Sachverständige Stellungnahme

Nr.: 2025-0601 (1. Ausfertigung von 2. Ausfertigungen) (Original)

Projekt: Tiefgarage 3. BA – Betoninstandsetzung
Hiroshimaplatz 1-4, Neues Rathaus mit Amtshaus
37083 Göttingen

Datum: 17.06.2025

Prüfstelle 1, Bild 63, (Sanierung einer Hohlstelle mit Reaktionsharzinjektionen)

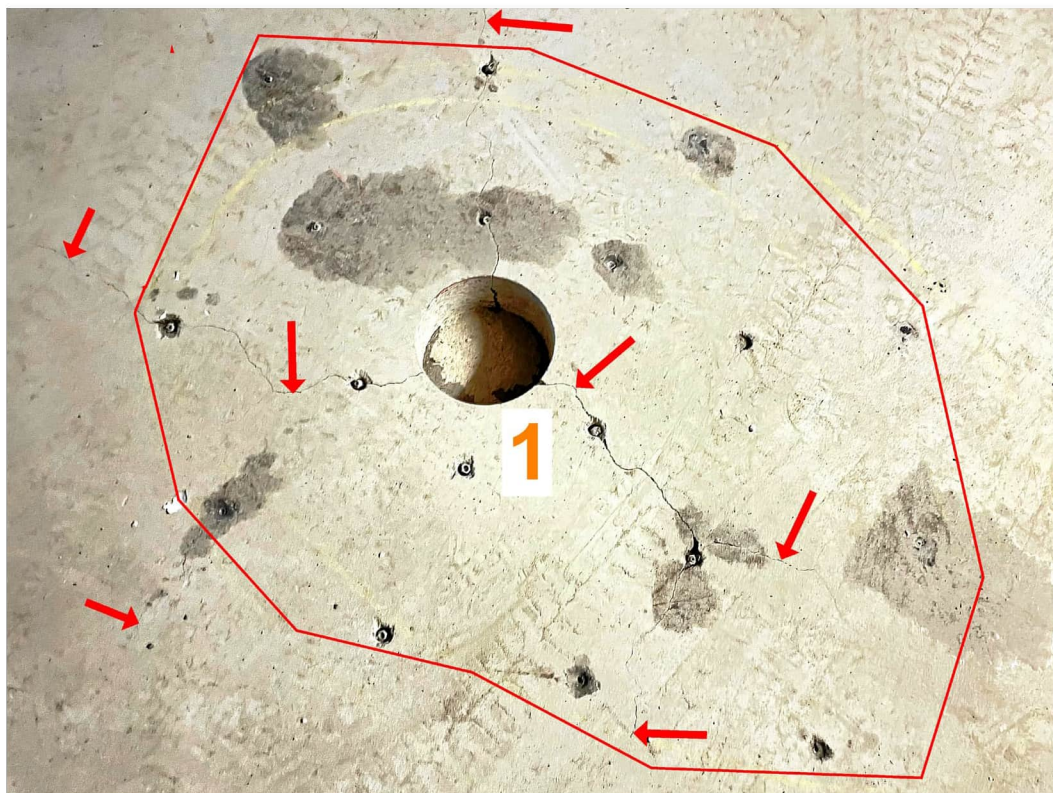
Das nachfolgende Bild 63 zeigt den Sanierungsbereich um die Prüfstelle 1. Hier wurde über die Injektion von Reaktionsharz versucht, die Hohlstellen zu beseitigen.

Es ist nicht auszuschließen, dass es bei dieser Sanierungsmethode durch zu hohen Druck bei der Injektion zu einem „Anheben“ des Gefällebetons kommt.

Übersicht Nähe Fugenbereich, Bild 64, (Hohllagen mit Bohrpackern)

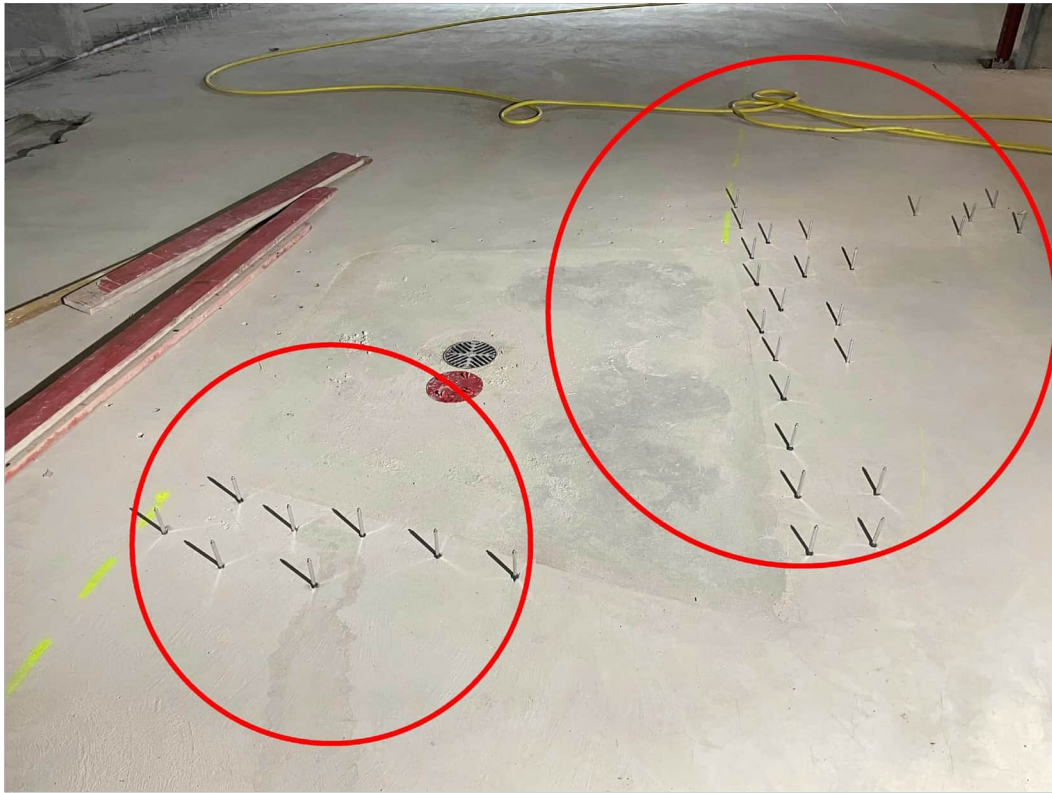
Das nachfolgende Bild 64 zeigt den Gefällebereich in der Ebene -2 in direkter Nähe zur bereits ausgebauten Fläche zur Bauwerksfuge an der Achse E' (links im Bild) (Bild 64).

Anhand der verlegten Bohrpacker ist erkennbar, dass sich der Randbereich um die Gefälleausbildung (mit Reparaturmörtel RM) mittlerweile großflächig vom Untergrund gelöst hat (Bild 64).

Veränderung der Hohllagen im Zeitraum vom 16.01. - 05.06.2025

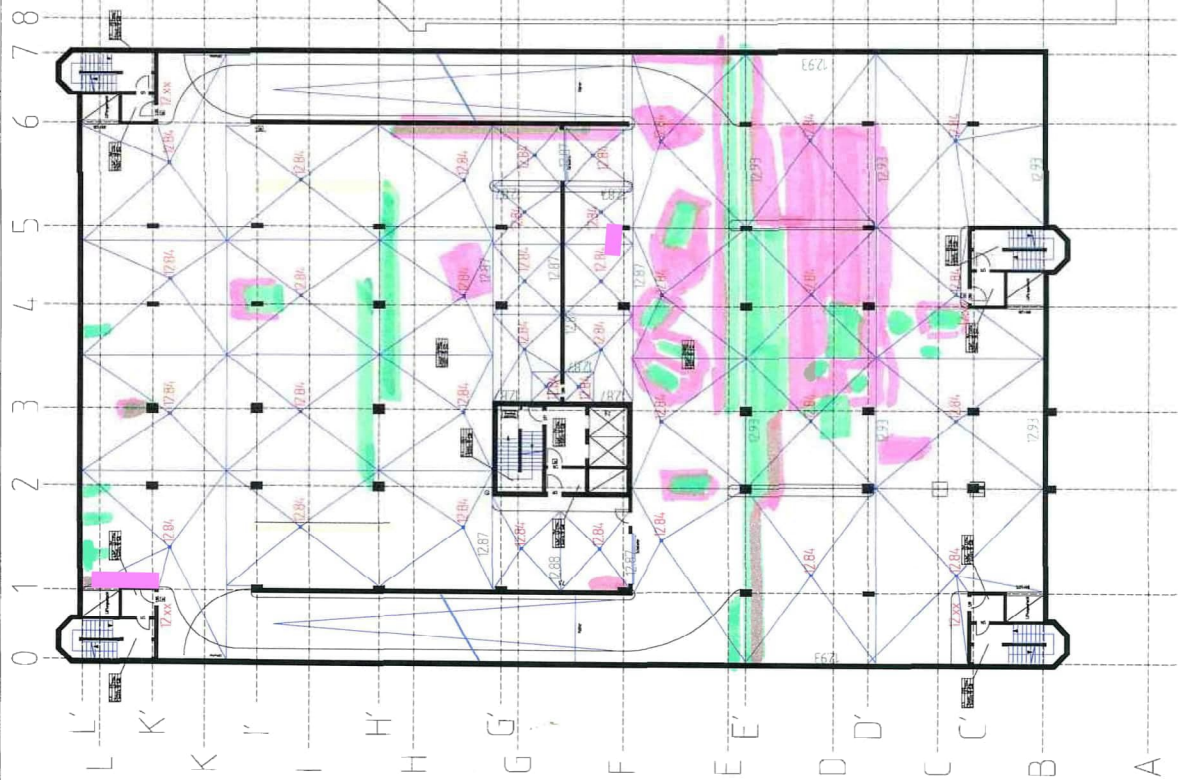
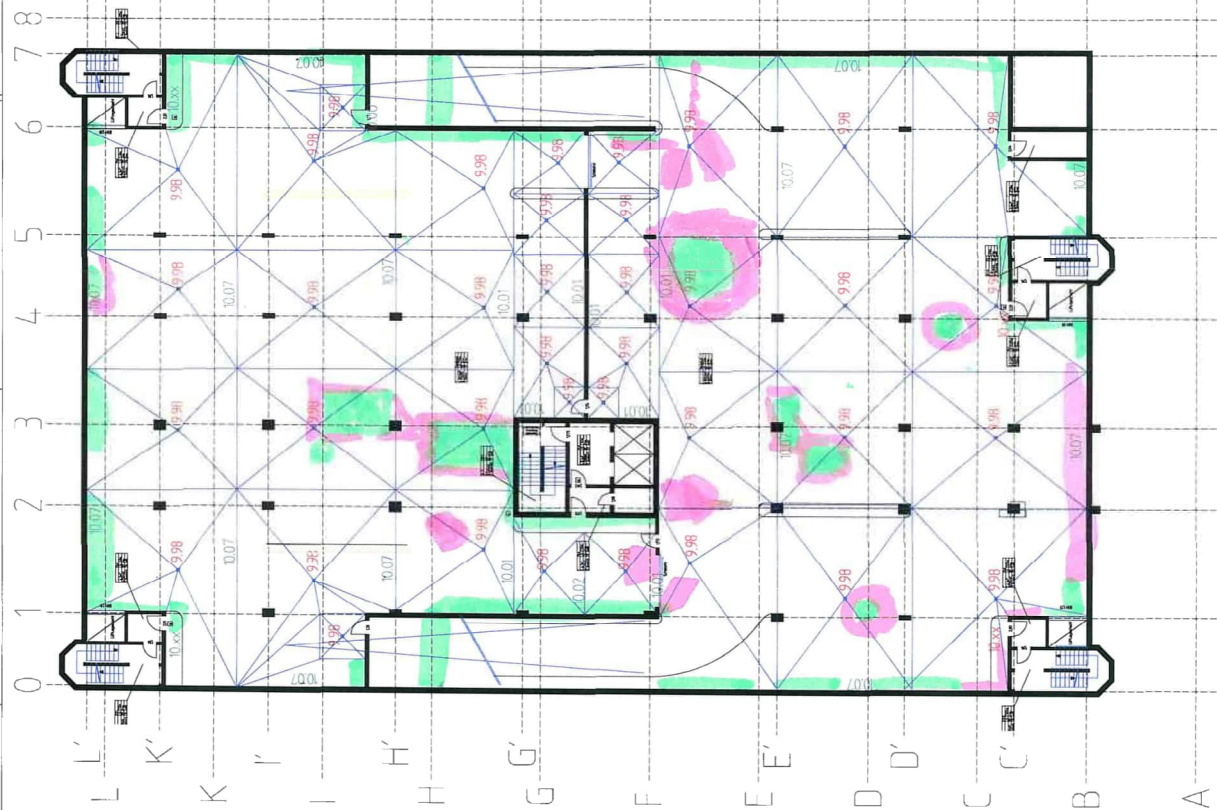
Hohllagen am 16.01.2025

Nur ungefähre, orientierende Lage der Hohlagen, nicht im Maßstab und ohne Anspruch auf Vollständigkeit!
